Oggetto: Realizzazione dell'Autostrada Regionale Cispadana che collegherà il casello di Reggiolo-Rolo sulla A22 alla barriera di Ferrara Sud sull'A13. Valutazione Impatto Ambientale. Invio osservazioni .

Autostrada Regionale Cispadana: attraversamento dell'Oasi Faunistica "La Torre" (verde)

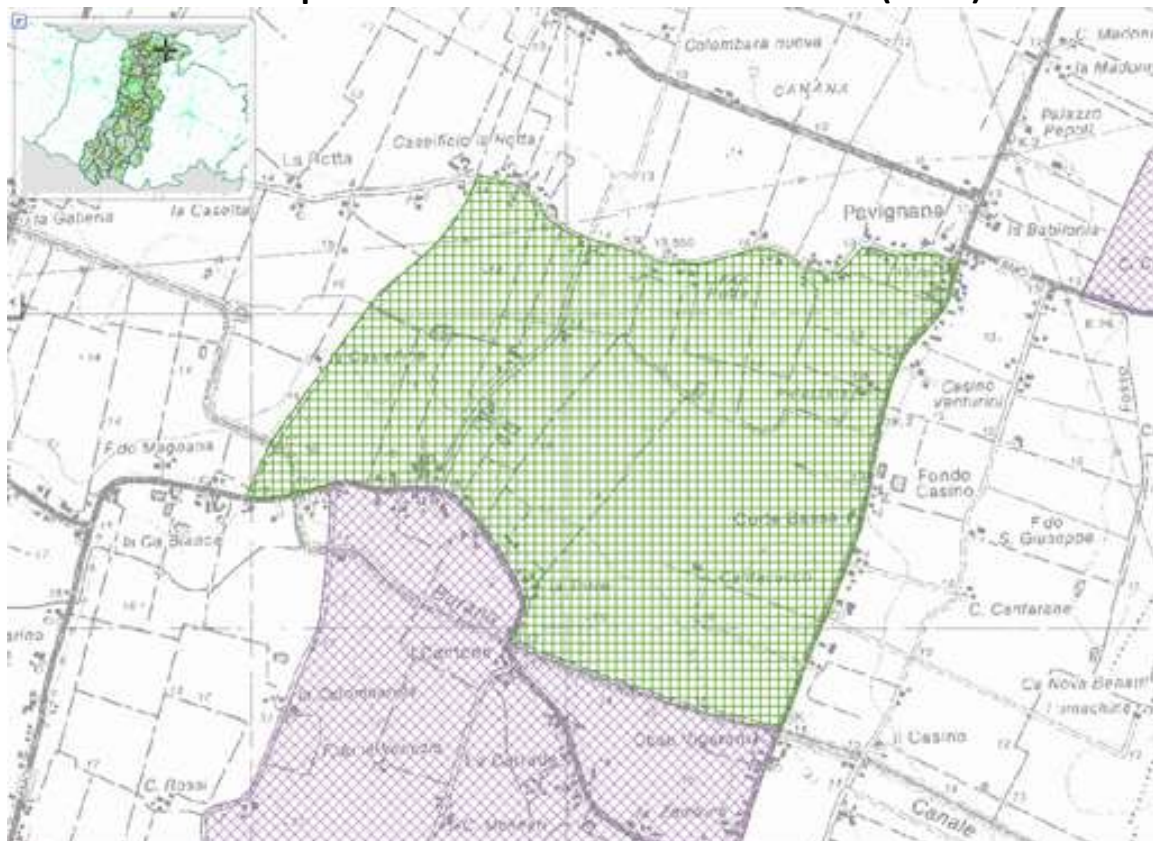
Il tracciato dell'autostrada regionale Cispadana (così come previsto e visualizzabile sul sito del Ministero dell'Ambiente) prevede l'attraversamento della zona di protezione faunistica denominata "Oasi La Torre" (ID 19) situata in Comune di San Felice sul Panaro (MO) – Località Pavignane/Corte Bassa.

Nei documenti depositati presso il Ministero dell'Ambiente, non è dato trovare alcun documento relativo all'impatto ambientale dell'autostrada su tale importante zona di protezione faunistica ed ambientale, né ad eventuali forme di mitigazione.

Si chiede pertanto di provvedere gli opportuni interventi di mitigazione (esempio: passaggio in galleria sotterranea)
